柏崎刈羽原子力発電所 6 号炉及び 7 号炉

敷地内の断層に関するコメント回答

平成 27 年 5 月 22 日

東京電力株式会社

境界1 古安田層／西山層境界切断面写真

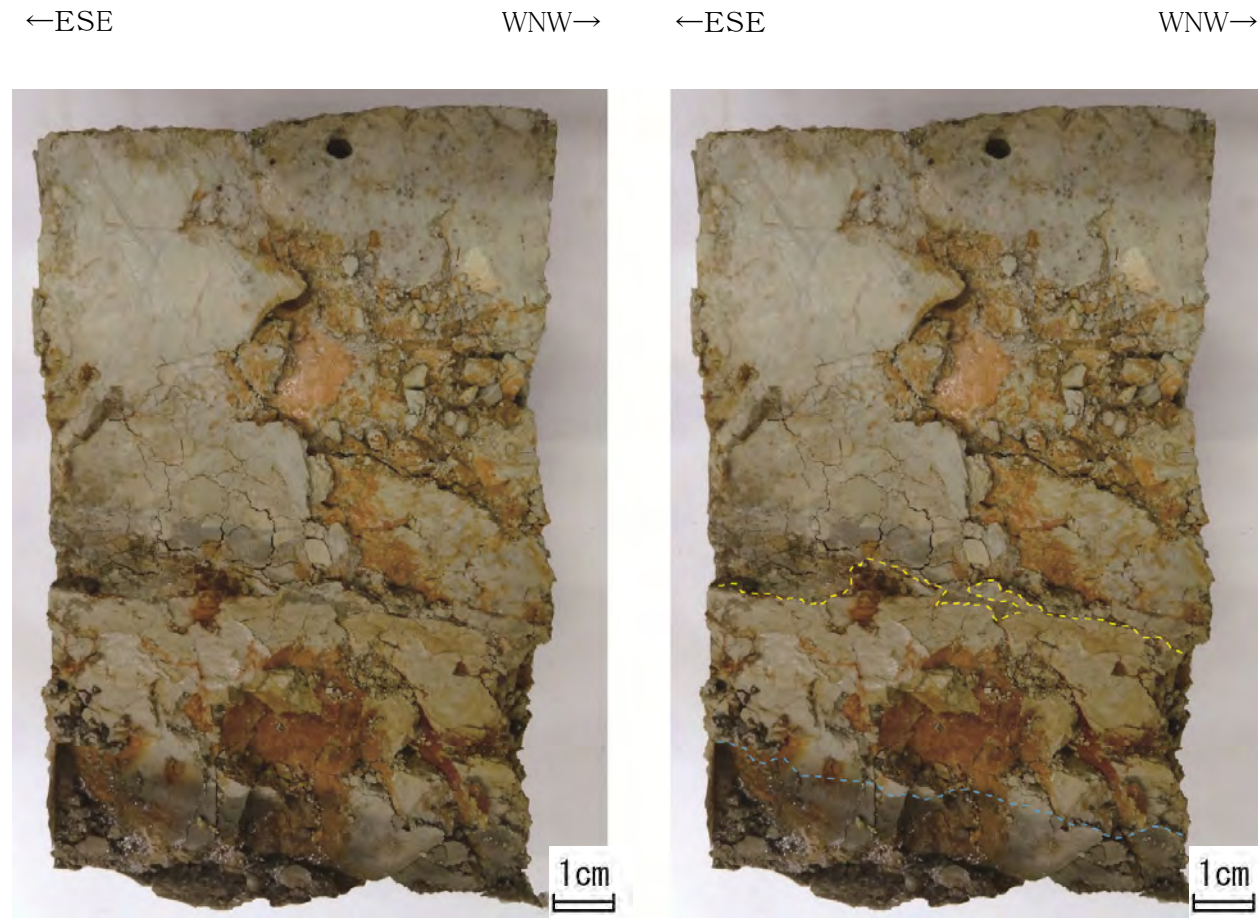
場所	コメント	コメントを踏まえた調査目的	試料番号	追加検討項目
V2立坑	1 西山層と古安田層境界について、条線などを分析して当該立坑で認められる低角度断層と比較すること。	古安田層／西山層境界の性状確認	境界1	・詳細観察 ・CT画像分析

境界面には不規則な凹凸があり，鏡肌及び条線は認められない。

境界1（古安田層／西山層境界）の分析結果
 ○横坑壁面，ブロック切断面観察の結果，古安田層と西山層の境界面は不規則な凹凸を示すことを確認した。
 ○ブロック試料の観察の結果，境界面に不規則な凹凸があり，鏡肌及び条線がないことを確認した。

○V₂断層の直上の古安田層基底面（古安田層／西山層境界面）には不規則な凹凸がみられ、鏡肌及び条線が認められないことから、不整合面と判断される。

○V₂断層は、同基底面に変位・変形を与えていないことから、少なくとも古安田層堆積以降の活動はないと判断される。

西山層 1 非定方位チャート

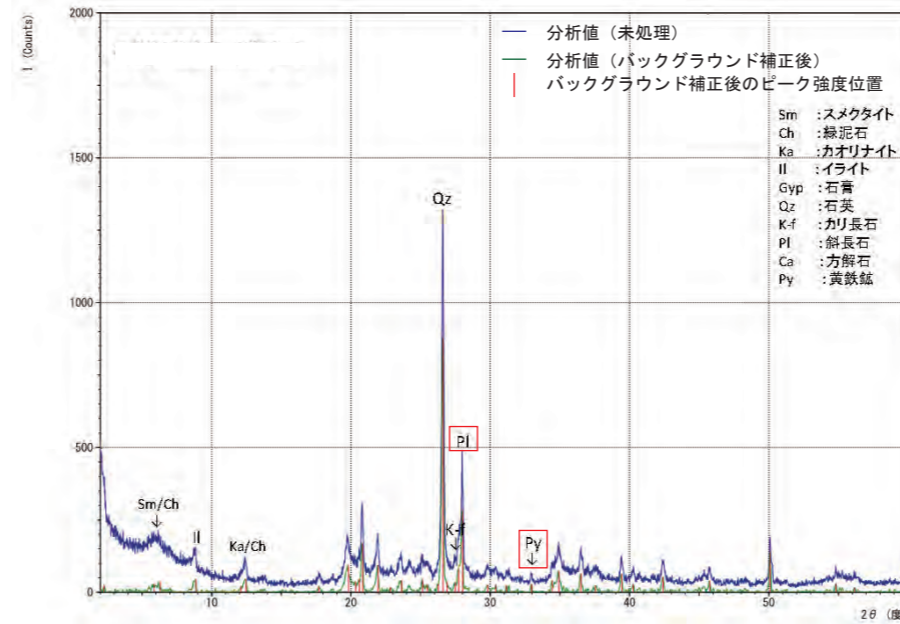
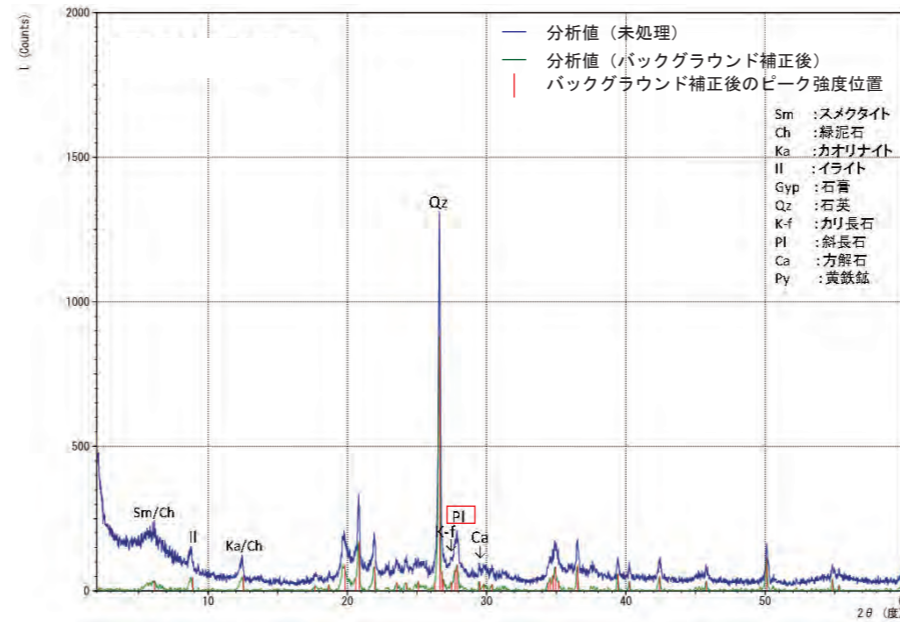
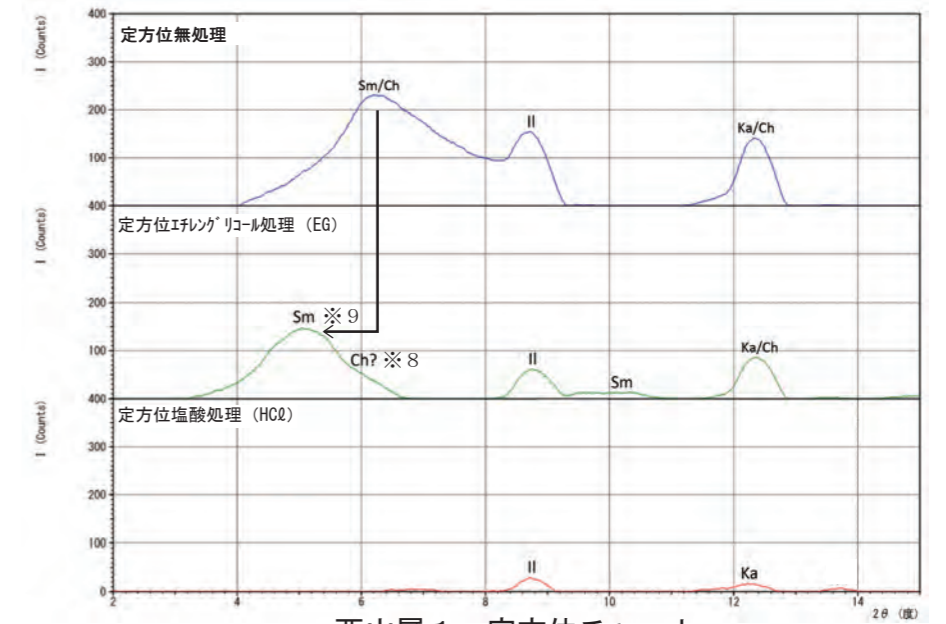
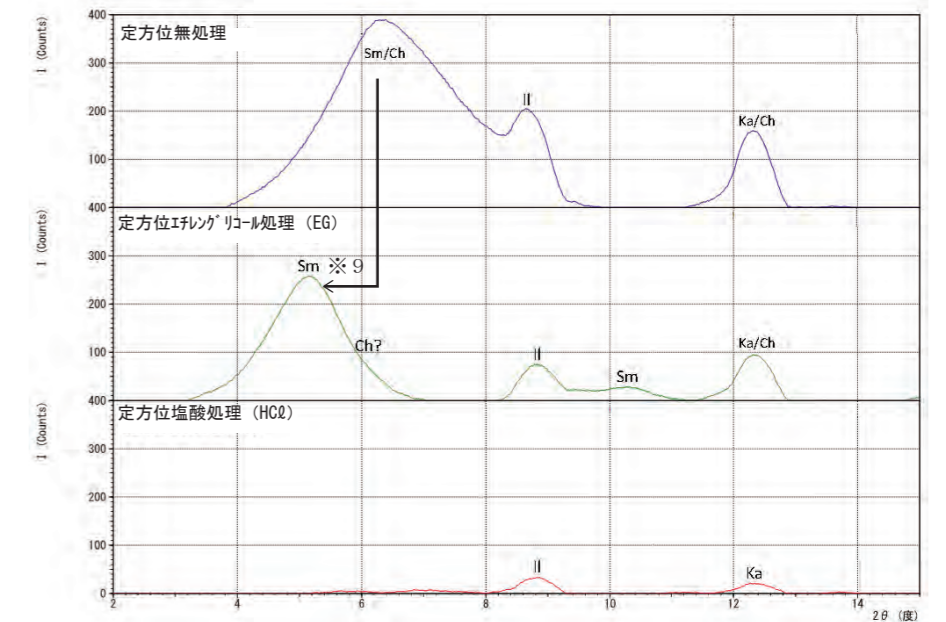
場所	コメント		コメントを踏まえた調査目的	試料番号	追加検討項目
V2立坑	2	V2立坑では西山層の風化部を区別しているが、目視観察からのみでなく、組成分析などによる評価を行うこと。	西山層風化部の組成変化の確認	西山層風化部1 西山層1	・X線回折分析 ・主成分分析

西山層風化部1は、西山層1と比較すると、黄鉄鉱のピークが消滅し、斜長石のピークが小さくなっている。

定方位法、定方位法(EG処理)及び定方位法(HCl処理)を実施した結果、西山層1と西山層風化部1には、スメクタイト、緑泥石及びカオリナイトが含まれることを確認した。

○X 線回折分析及び化学分析を行った結果, 西山層風化部 1 では西山層 1 に比べてより酸化が進行しており, 西山層風化部と西山層の境界は, 酸化帯と溶解帯の境界付近に位置していると考えられる.

低角度②-1の断層面の走向・傾斜と条線方向 (シュミットネット 下半球投影)

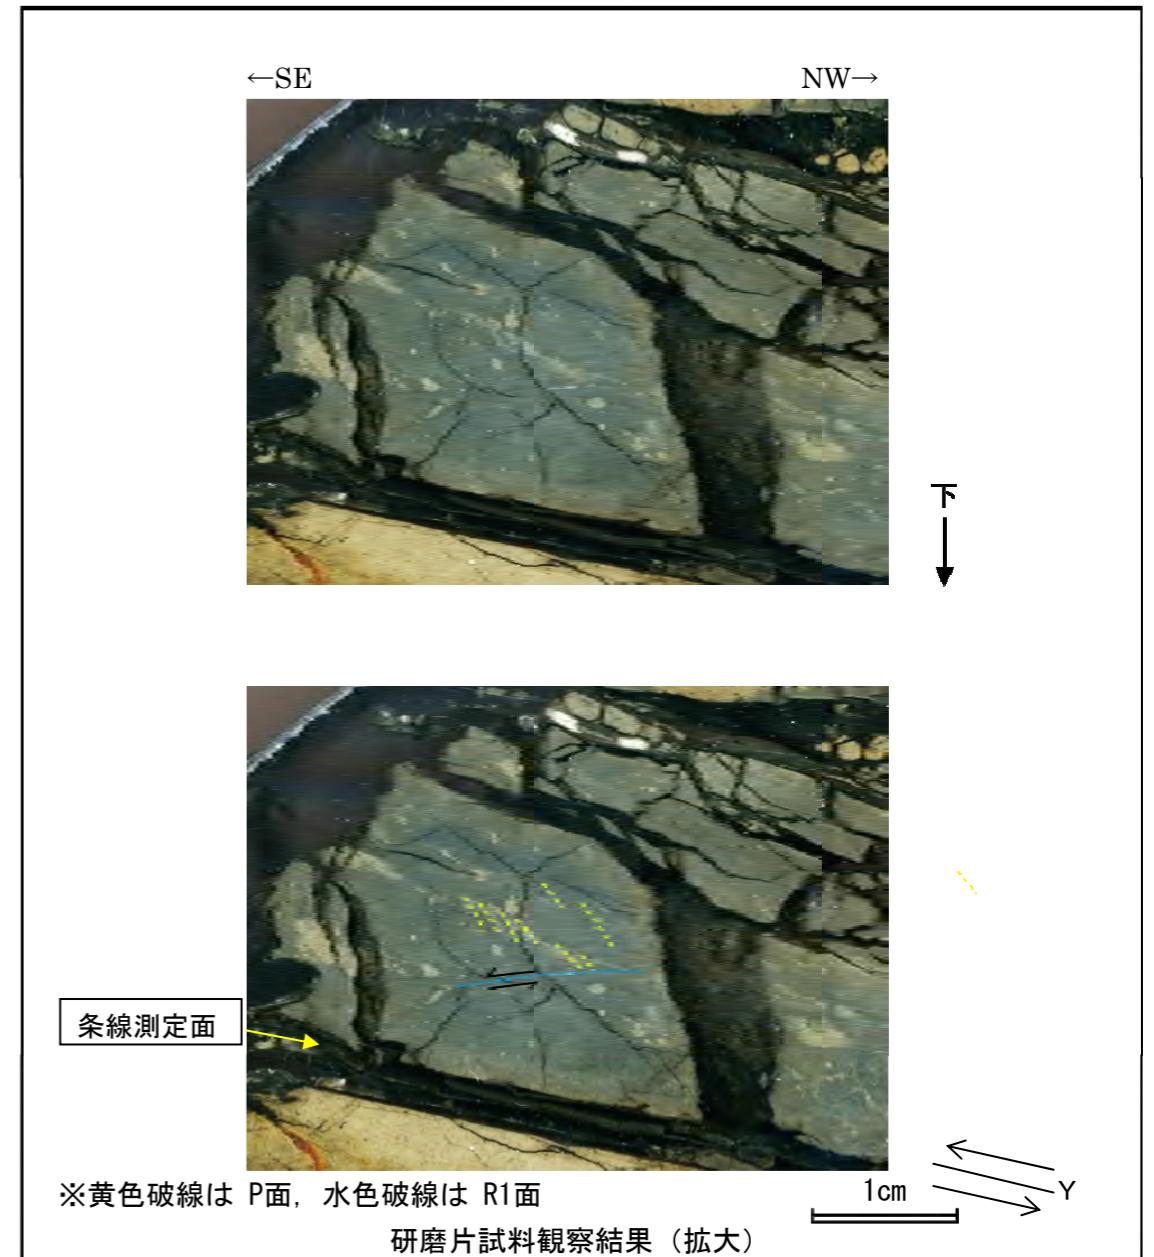
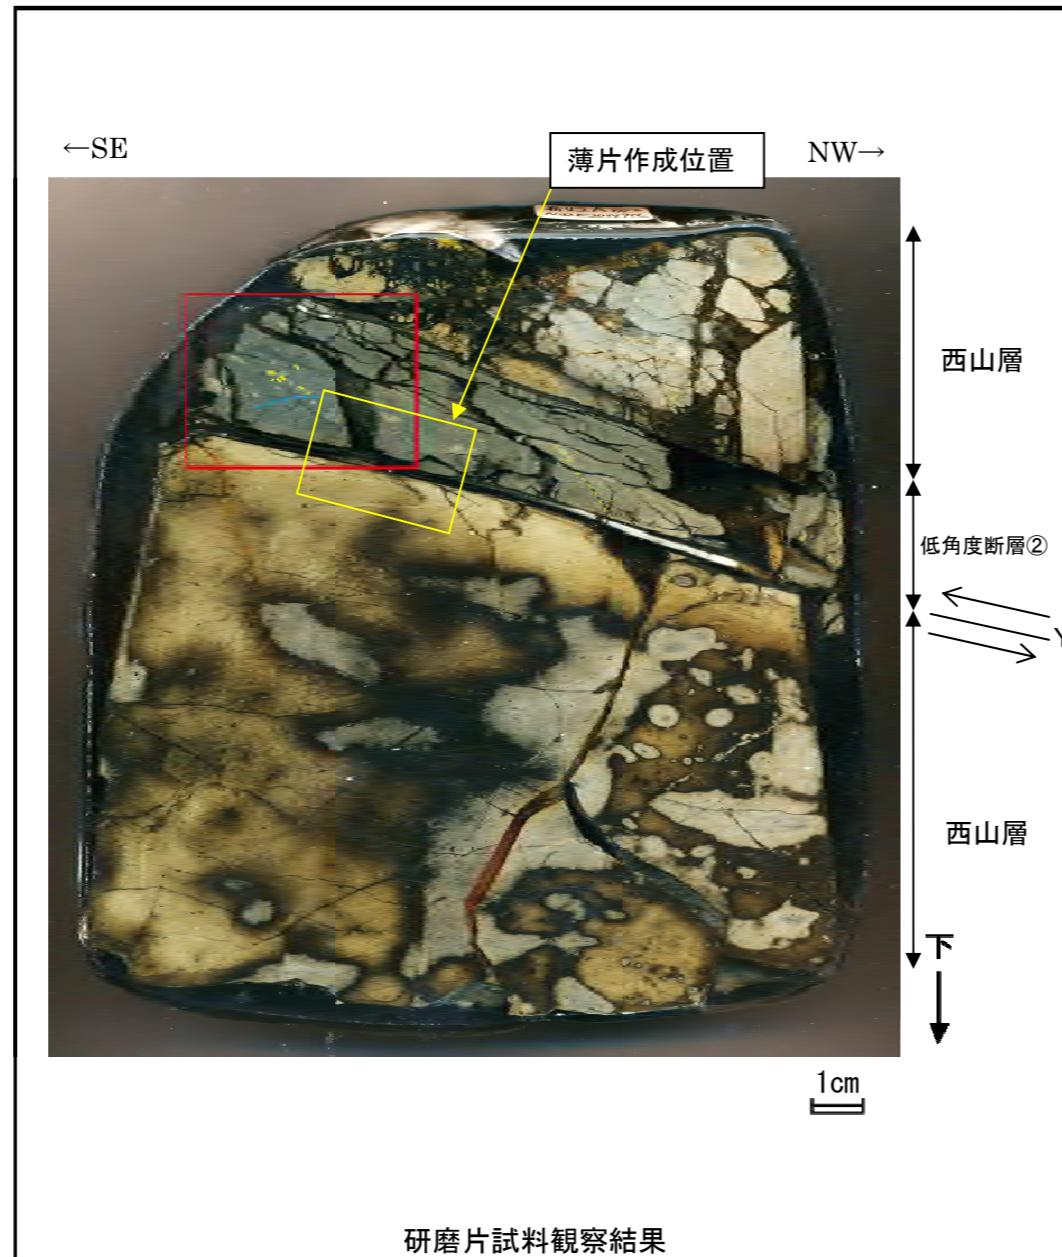
場所	コメント	コメントを踏まえた調査目的	試料番号	追加検討項目
V2立坑	3 立坑調査で確認された断層について、条線などのデータを拡充して、既往データと整合していることを説明すること。	低角度断層の性状の確認	低角度②-1	<ul style="list-style-type: none"> ・詳細観察 ・条線観察 ・CT画像分析 ・研磨片、薄片観察

- 横坑部東壁面では，低角度断層②の破碎部は幅 1~2cm の粘土を挟み，上下面に鏡肌を伴う平滑な面からなる。
- ブロック試料のCT画像では，上下面とも平滑な面で境される。
- 低角度断層②粘土部の最下部には，明瞭な条線が分布する。条線方向は，面の走向傾斜N32E20W に対してレイク角 70L を示し，後谷背斜の背斜軸に高角度で交差する関係にある。
